Blue Print

AD07R1785, AD07R2264

Honda Accord CN1/CN2 2003>08; CR-V RD9/RE6 2005>08; FR-V BE5 2005>08

Cinghia ausiliaria

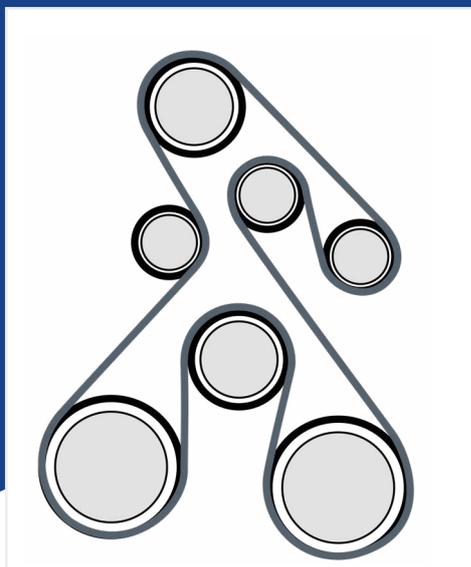
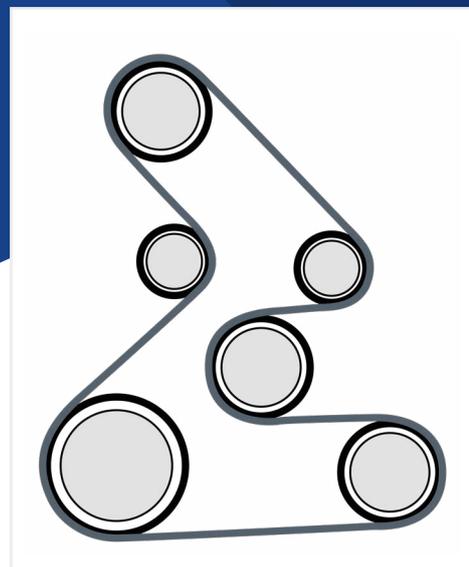
Percorso originale con cinghia da 2264 mm

Percorso modificato con puleggia folle rimossa e cingia da 1785 mm

Ronzio o rumore metallico, tipo clic, che provengono dal motore e aumentano con la velocità del motore.

Carico elevato sulla puleggia alternatore, che causa un'usura prematura del cuscinetto alternatore.

Modifica del layout della cinghia ausiliaria, del percorso e delle dimensioni della cinghia ausiliaria, in modo da ridurre lo stress sui cuscinetti alternatore.

La modifica comporta la rimozione completa della puleggia folle superiore e la sostituzione della cinghia originale da 2264 mm con una cinghia più corta da 1785 mm che viene reindirizzata secondo lo schema qui sopra.

Quando si sostituisce la cinghia ausiliaria, si consiglia di controllare i cuscinetti alternatore facendo ruotare la puleggia, di verificare la presenza di rugosità o rumore e, se necessario, di sostituire l'alternatore.
